Souřadnicový systém JTSK
Výškový systém Bpv
PUDIS
projektová, průzkumná a konzultační společnost
PUDIS a.s., Podbabská 1014/20, 160 00 Praha 6
tel.: +420 267 004 111, www.pudis.cz, info@pudis.cz
Vypracoval: Jiří Gufan
Hlavní inženýr projektu: Jiří Gufan
Vedoucí projektant: Ing. Martin Krejčí
Ředitel: Ing. Jan Vlček
Odpovědný projektant: Ing. Martin Krejčí
Ředitel společnosti: Ing. Martin Höfler
Číslo zakázky: D25-025
Datum: 04/2025
Investor: Obec Tichá
Tichá č. p. 1, 742 74
Ing. Martin Krejčí
Digitálně podepsal Ing. Martin Krejčí
Datum: 2025.05.19 10:17:17 +02'00'
Akce: Napojení obce Tichá na Frenštát p.R. stezkou pro chodce a cyklisty
SO 101 – Úpravy silnice III/4848, SO 102 – Ostatní komunikace
Měřítko: 1 : 500
Formát: 5 x A4
Stupeň: PDPS
Souprava:
Příloha: SITUACE A TRVALÉ DOPRAVNÍ ZNAČENÍ
Číslo přílohy: 1.4

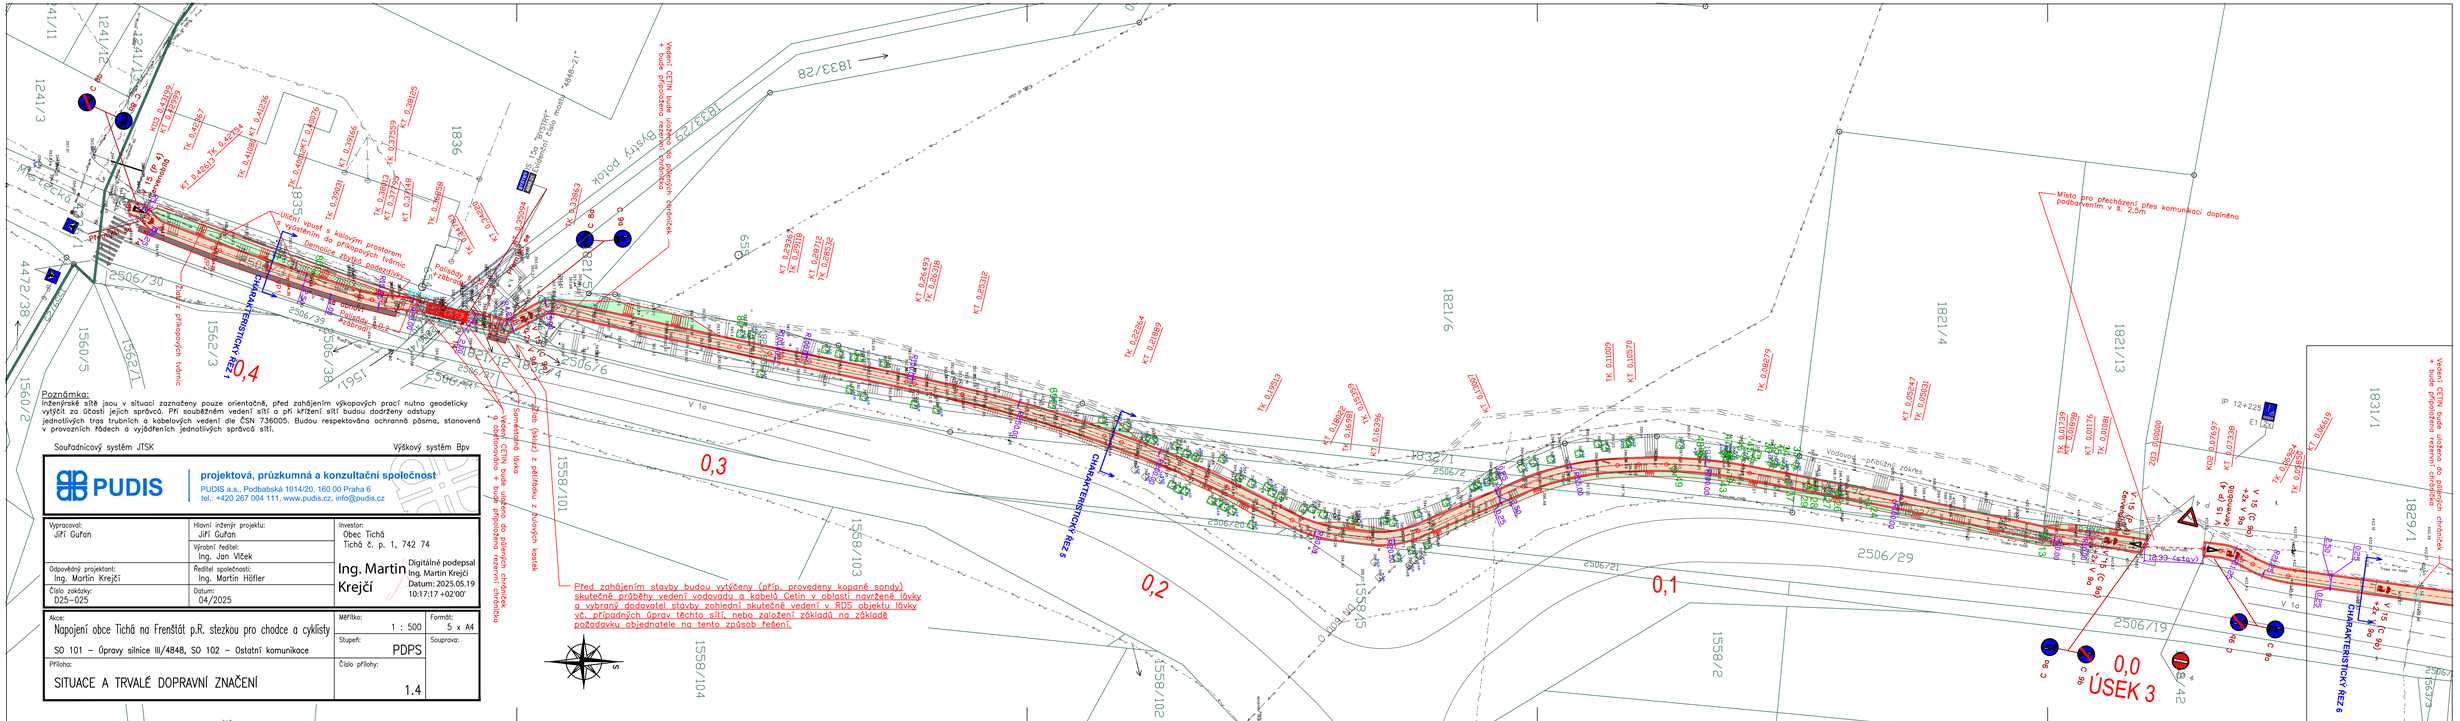
Místo pro přecházení přes komunikaci doplněno podbetonováním v š. 2,5m
Místo pro přecházení přes komunikaci doplněno podbetonováním v š. 2,5m
Vedení CETIN bude uloženo do plastových chrániček + bude předmětem řešení v dalším stupni projektové dokumentace
Vedení CETIN bude uloženo do plastových chrániček + bude předmětem řešení v dalším stupni projektové dokumentace
Před zahájením stavby budou vytýčeny (příp. provedeny kopané sondy) skutečné průběhy vedení vodovodu a kabelů Cetin v oblasti navržené lávky a vybraný dodavatel stavby zohlední skutečné vedení v RDS objektu lávky vč. případných úpravy těchto sítí, nebo založení základů na základě požadavku objednatele na tento způsob řešení.
ÚSEK 3
0,0
0,1
0,2
0,3
0,4
CHARAKTERISTICKÝ ŘEZ 1
CHARAKTERISTICKÝ ŘEZ 5
CHARAKTERISTICKÝ ŘEZ 6
Poznámka:
Inženýrské sítě jsou v situaci zaznačeny pouze orientačně, před zahájením výkopových prací nutno geodeticky vytýčit za účasti jejich správců. Při souběžném vedení sítí a při křížení sítí budou dodrženy odstupy jednotlivých tras trubních a kabelových vedení dle ČSN 736005. Budou respektována ochranná pásma, stanovená v provozních řádech a vyjádřeních jednotlivých správců sítí.
